No. 286-RJ09004.R0.doc	<h1>仕様変更届出書</h1>		日付: 18/Aug./2010		頁 1/1
			リタール株式会社 技術部		
訂正: R0:18/Aug./10 ECN No.11541	提出先	納入先各社 殿			承認
	製品名	AE コンパクトボックス (Wドアタイプ)			
	対象品番	1100.xxx, 1110.xxx, 1114.xxx, 1130.xxx, 1213.xxx			
仕 様 詳 細				備 考

AE コンパクトボックス

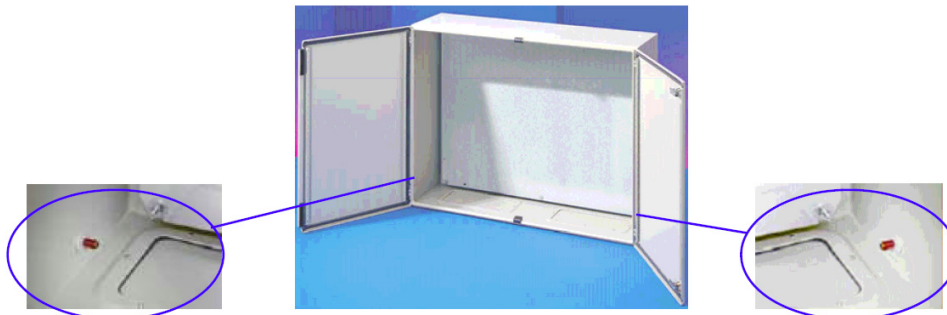
- ・ 従来、ボックス本体内部の右側面・下部にのみにあったアース用スタッド (M8xL15) を、左側面の対称位置にも、追加となりました。

- ・ 左扉と本体間のアース結線の作業性向上の為。
